改善箇所説明図

(不具合の内容)

開閉ガラス部

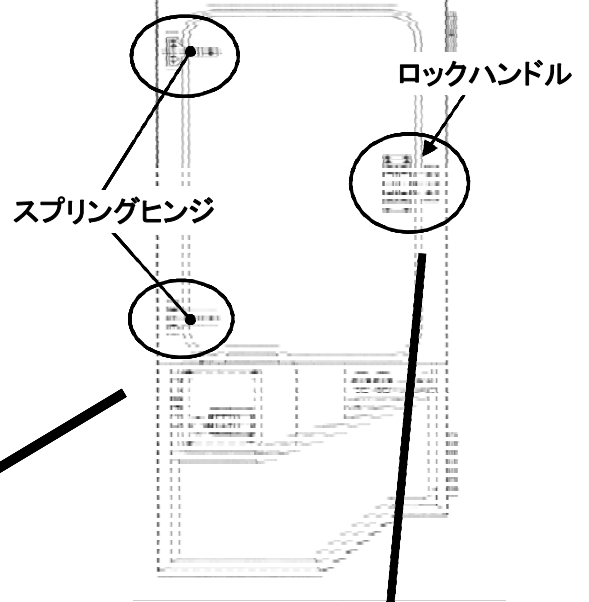
ショベルローダの側面ガラスにおいて、スプリングヒンジ締付けネジの締付け力不足及びスプリングヒンジの曲げ加工が不適切なため、振動により当該ネジのゆるみ、又はスプリングヒンジの破損にいたることがあり、最悪の場合、側面ガラスが脱落するおそれがある。

全車両、側面ガラスを取り付けている全てのネジをサイズアップし、ネジロック剤を塗布して締め付けるとともに、スプリングヒンジを対策品に交換する。

スプリングヒンジ部

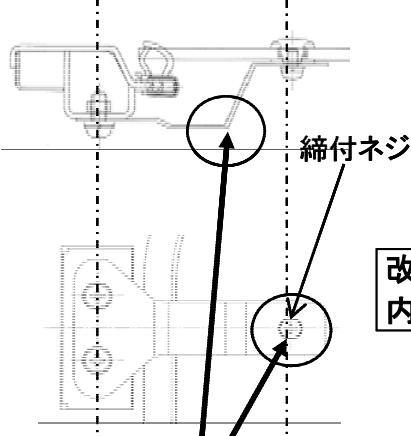
不具合発生箇所

ロックハンドル部

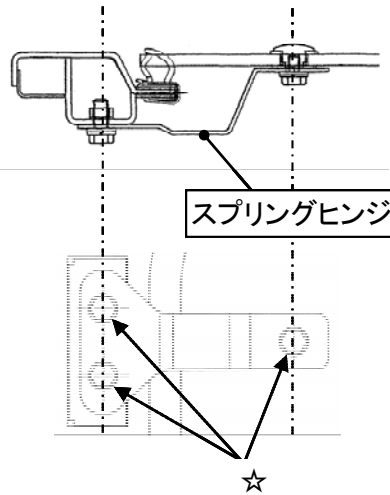
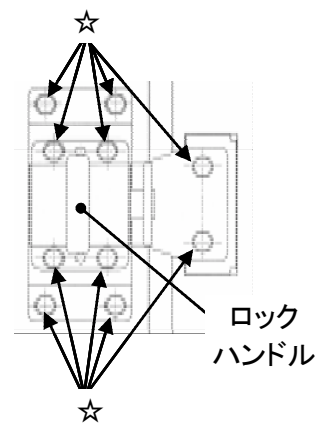
改善内容

☆締付けネジをサイズアップ(M5→M6)
